PARCO EOLICO "COSTIERE "
PROVINCE DI PALERMO E AGRIGENTO
COMUNI DI CONTESSA ENTELLINA - S. MARGHERITA DI BELICE - SAMBUCA DI SICILIA
PROGETTO DEFINITIVO PER AUTORIZZAZIONE

IMPATTI CUMULATIVI, INTERFERENZE, ALTERNATIVE PROGETTUALI

int.MITE.01.0

REV.	DATA	DESCRIZIONE REVISIONE	REDATTO	VERIFICA	APPROVAZIONE
00	Febbraio 2022	PRIMA EMISSIONE	BP	PM	NF

Figura 3 – sovrapposizione tra il layout d’impianto rimesso agli atti e la fascia dei 50 m dalla linea di crinale ricostruita dalla CTR – come si rileva dall’immagine gli aerogeneratori T01-T02-T03-T04-T05 ricadono entro la fascia dei 50 m dalla linea di crinale o al limite della stessa

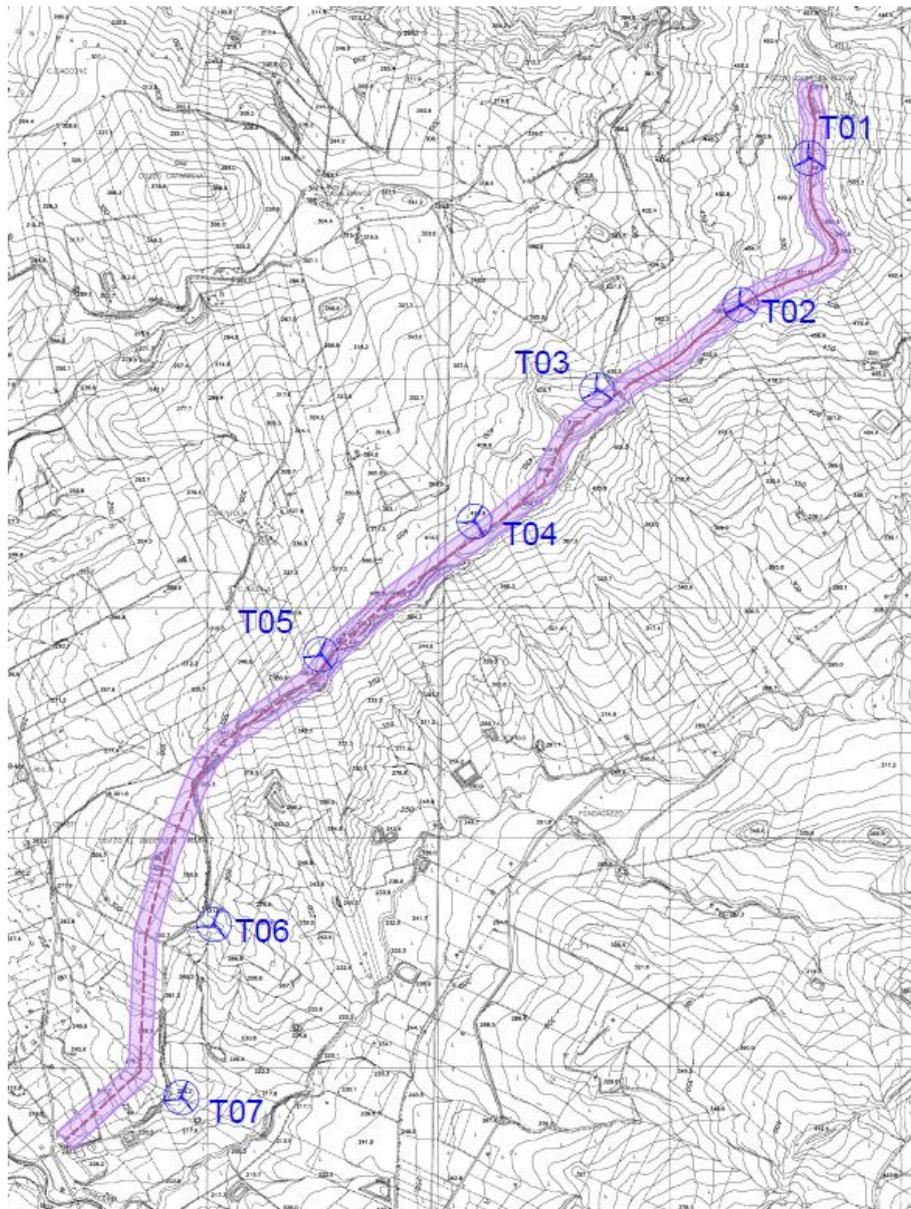
Come si rileva dall'immagine a seguire (rif. figura 3) gli aerogeneratori T01-T02-T03-T04-T05 ricadrebbero entro la fascia dei 50 m dalla linea di crinale o nell'immediata vicinanza.

Per tale motivo, al fine di rendere il layout d'impianto compatibile anche con le future previsioni del PEARS, è stato ipotizzato lo spostamento dei suddetti aerogeneratori anche se ad oggi non risultano vigenti né adottati il Piano Paesistico della Provincia di Palermo e lo stesso PEARS.

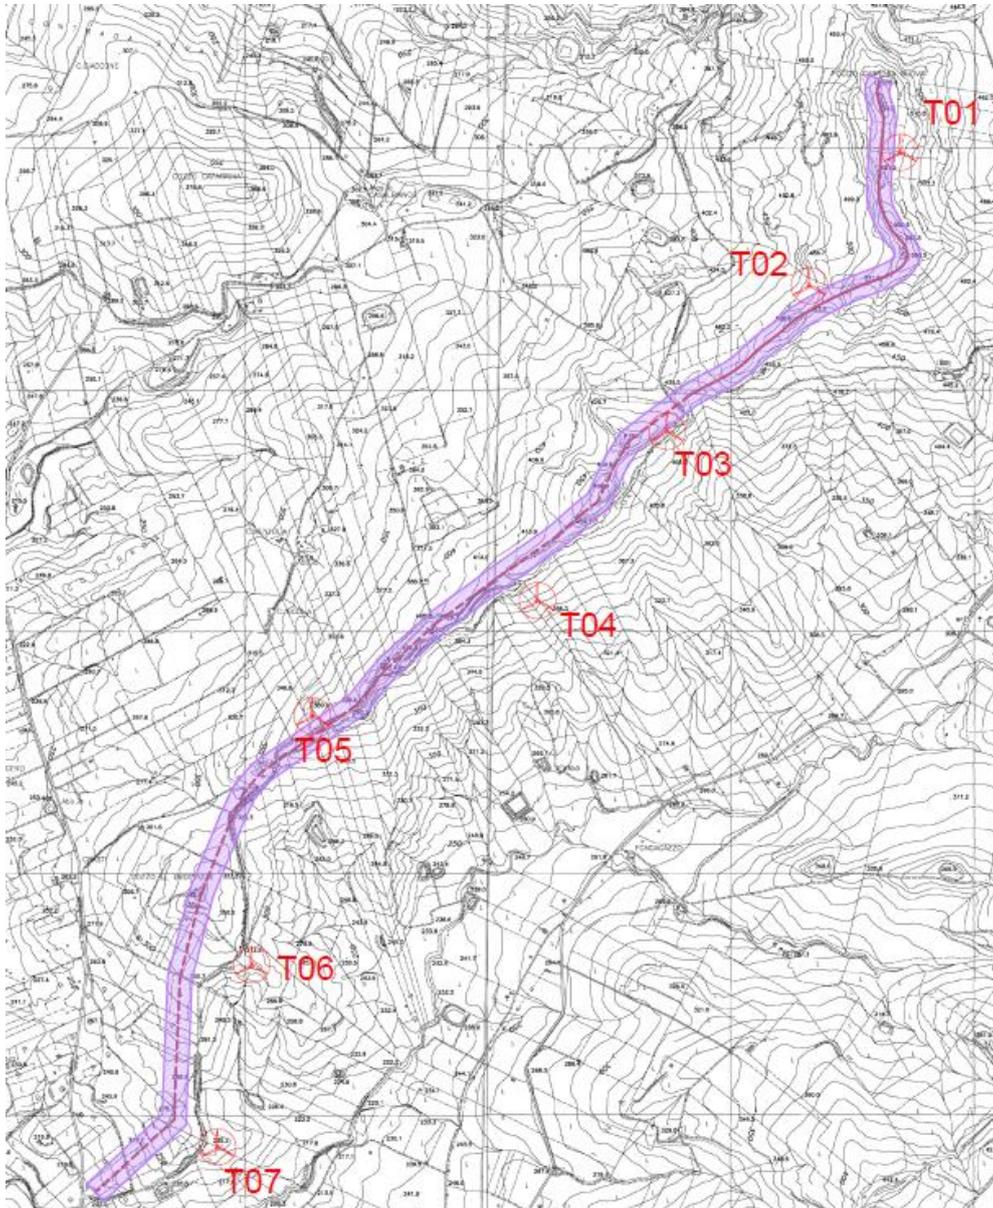
Al fine del riposizionamento degli aerogeneratori T01-T02-T03-T04-T05 si è tenuto conto dei seguenti criteri:

- Limitazione degli spostamenti affinché l'impianto complessivamente resti nello stesso sito d'impianto del progetto rimesso agli atti e non vengano coinvolte nuove componenti ambientali;
- Ubicazione della base torre su particelle sulle quali la proponente ha la titolarità in forza di contratti/accordi sottoscritti con i proprietari terrieri;
- Disposizione degli aerogeneratori seguendo lo sviluppo del sito d'impianto e lungo un'unica fila con interdistanze superiori a 4D nella direzione ortogonale a quella del vento e 6D in quella parallela;
- Ubicazione degli aerogeneratori e delle relative opere accessorie su aree valide;

- Ubicazione degli aerogeneratori e delle relative opere accessorie su aree non soggette a vincoli inibitori.

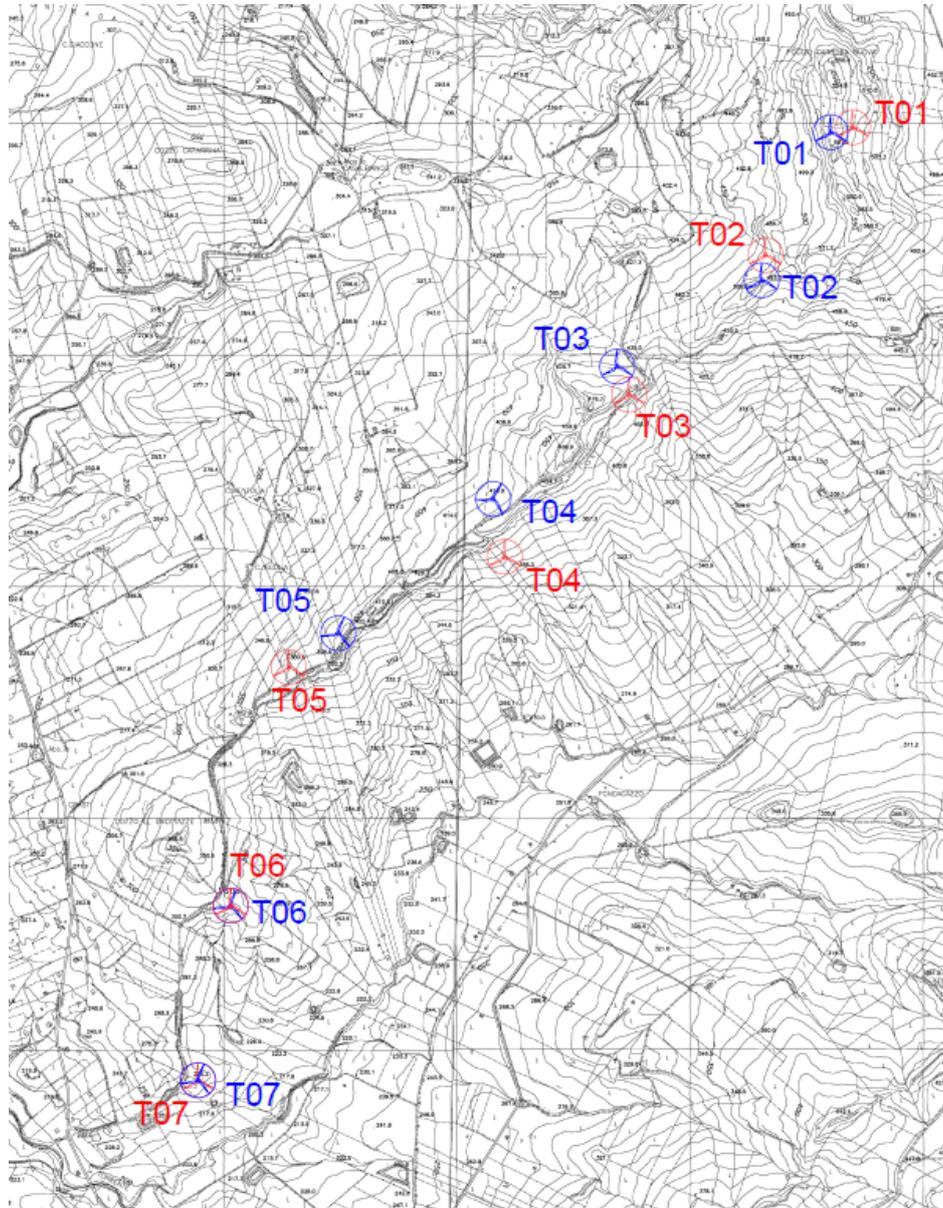
Le immagini a seguire riportano: la sovrapposizione del layout rimesso agli atti con il buffer dei 50 m dalla linea di crinale ricostruita da CTR (rif. fig. 3); la nuova configurazione di layout rispetto alla linea di crinale; il confronto tra il layout originario rimesso agli atti e la nuova configurazione di layout (rif. fig. 4); gli spostamenti previsti nel riposizionare le torri rispetto alla configurazione originaria (rif. fig.5-6-7).

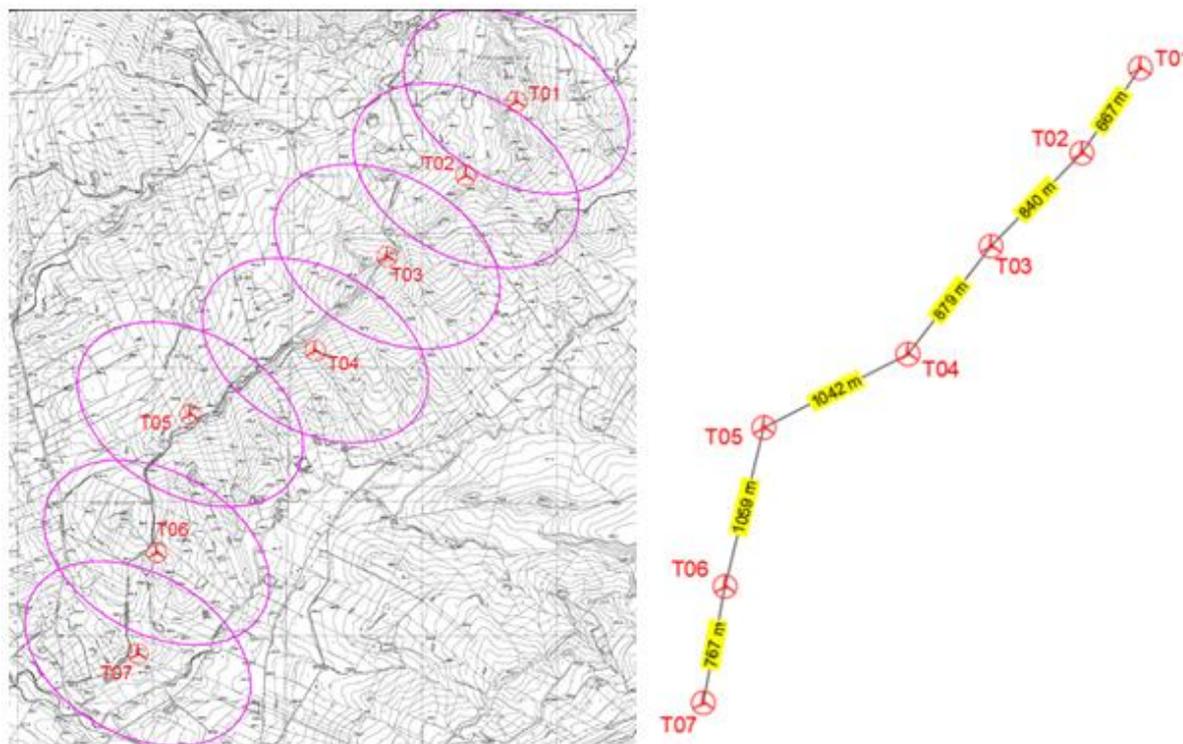
Le immagini a seguire riportano lo schema delle interdistanze tra le turbine previste nella nuova configurazione d'impianto. Come si rileva dalle immagini, le turbine sono disposte ad una distanza superiore ai 4 D nella direzione ortogonale al vento e superiore ai 6 D nella direzione prevalente del vento. L'interdistanza minima misurata tra gli assi delle torri è pari a 667 m e quindi a 4,44 D essendo D pari a 150 m.

Figura 9 – confronto tra la piazzola prevista a servizio della torre T01 nella configurazione di layout rimesso agli atti (in blu) e nella nuova configurazione di layout (in rosso).

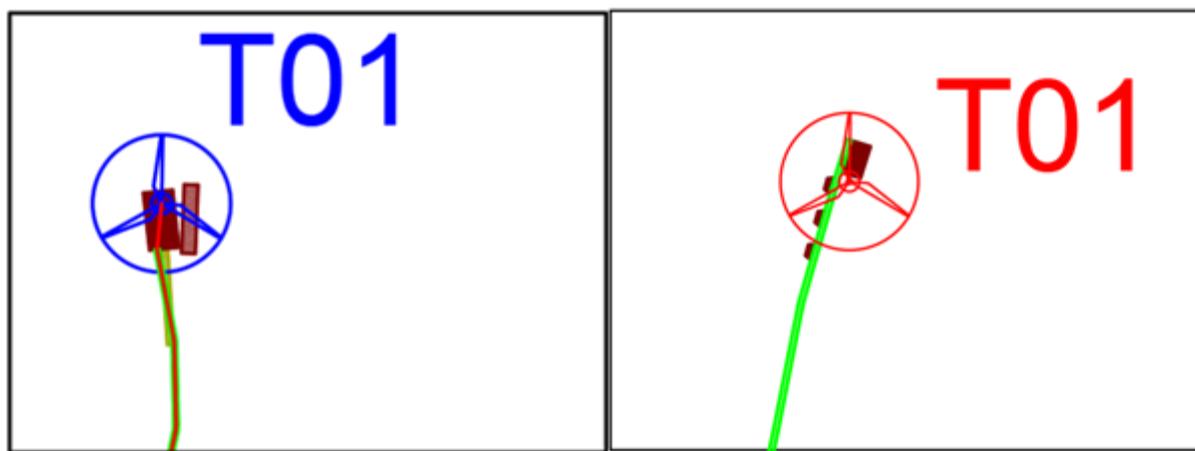
Infatti, le piazzole di montaggio previste per le torri T01-T02-T03-T04-T05 nella nuova configurazione di impianto presentano un ingombro massimo pari a 775 mq. In corrispondenza della torre T03 è stato

limitato ulteriormente l'ingombro della piazzola che presenterà una superficie pari a 730 mq per poter adattare meglio l'opera all'orografia dei luoghi.

Secondo il progetto rimesso agli atti, invece, in corrispondenza delle torri T01-T02-T03-T04-T05 era prevista una piazzola di montaggio di ingombro pari a 2015 mq e, ad eccezione della torre T02, era prevista una piazzola temporanea per stoccaggio pale di ingombro pari a 1125 mq.

L'immagine a seguire riporta in modo indicativo il confronto tra le aree di cantiere prevista per la torre T01 nella configurazione originaria (a sinistra) e nella nuova configurazione d'impianto (a destra).

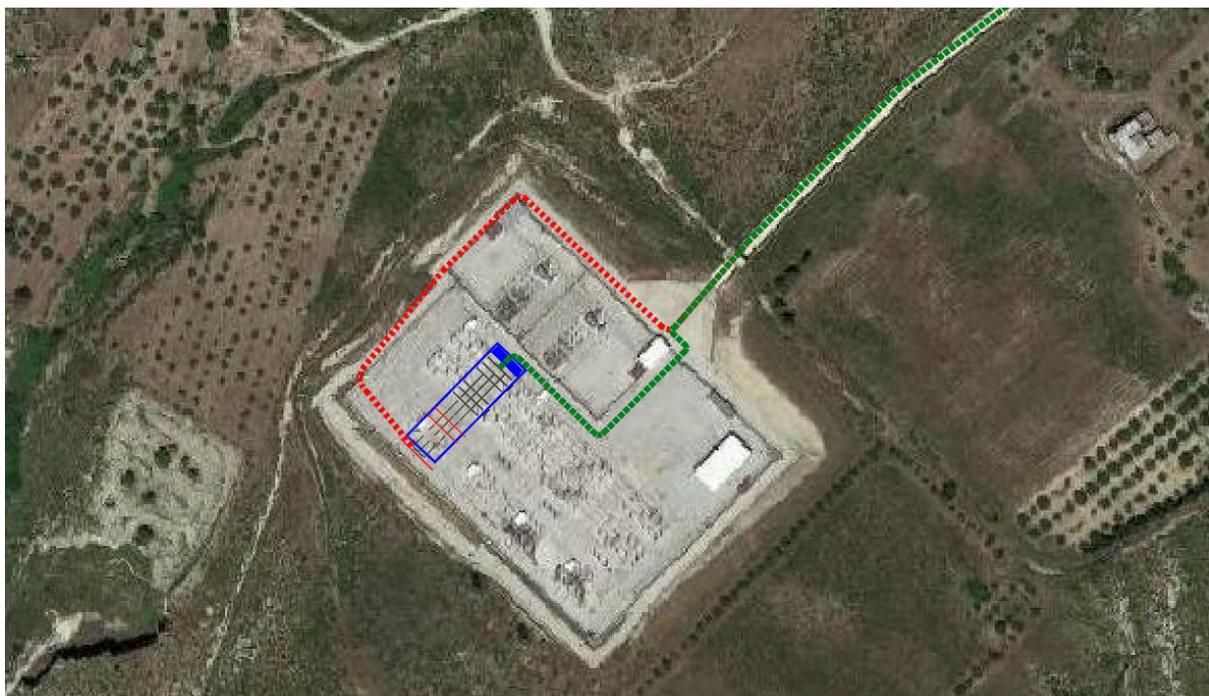
A seguito di un confronto con gli altri produttori con i quali sarà condiviso lo stallo di partenza del cavo AT dall'area di stazione e il cavidotto AT, e di ulteriori approfondimenti presso Terna, si è reso necessario prevedere una modifica localizzata al tracciato del cavidotto AT nel tratto in ingresso alla Stazione Elettrica esistente RTN a 220 kV "Sambuca" individuando precisamente anche l'arrivo cavo AT in stazione e le relative opere. Tale soluzione progettuale è stata già rappresentata a TERNA in fase di richiesta di benessere (con nota prot. n.1455-01.CR.M inviata in data 16/08/2021).

L'immagine a seguire riporta il confronto tra il tracciato del cavidotto AT previsto nel progetto rimesso agli atti e il nuovo tracciato del cavidotto. Come si rileva dalle immagini, l'ingresso del cavo non è previsto in corrispondenza dell'ingresso principale alla stazione ma dal lato nord/ovest. Tal modifica, resasi

necessaria anche al fine di limitare le interferenze all'interno della stazione esistente, comporta un incremento complessivo della lunghezza del cavo AT di circa 100 m. Tuttavia, poiché il cavo sarà interrato e correrà lungo la viabilità perimetrale all'area di stazione, tale incremento di lunghezza non sarà motivo di impatti aggiuntivi negativi.
